Meie 19.05.2026 nr 7.1-1/26/6909-2

**Riigitee 17125 Vilgu-Vinni-Pajusti tee
kaitsevööndis Sõpruse tn 16 kinnistul parkla ja
juurdepääsutee ristumiskoha ehitamise nõuded**

Joonis 1. Ristumiskoha pikikaldete kujundamine

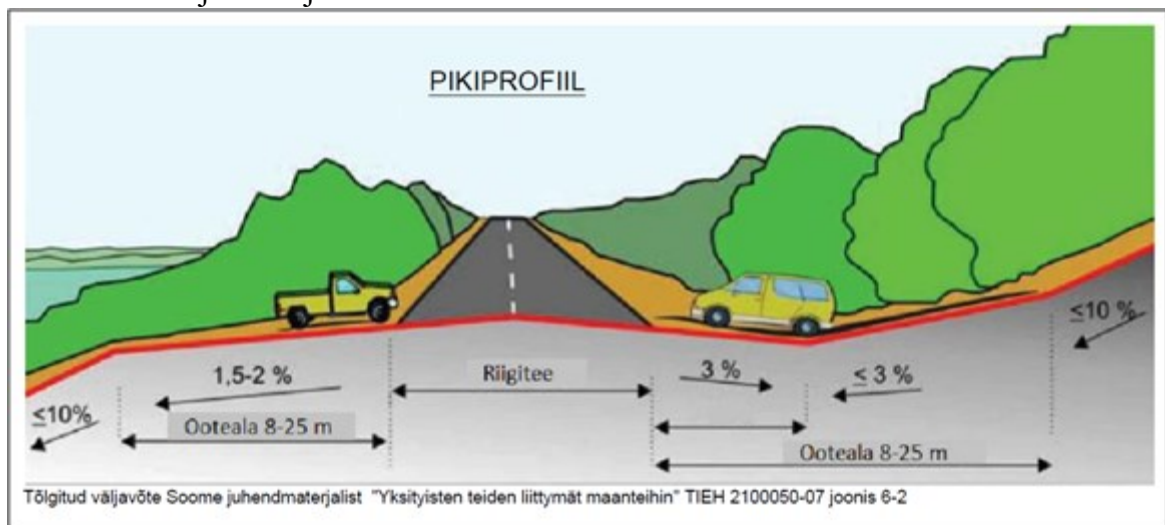
12. Ristumiskoht projekteerida riigiteega võimalikult täisnurga all. Ristumiskoha pikikalded määrata vastavalt alltoodud joonise põhimõtetele arvestusega, et riigitee alusele maale sademeveett üldjuhul ei juhitata.
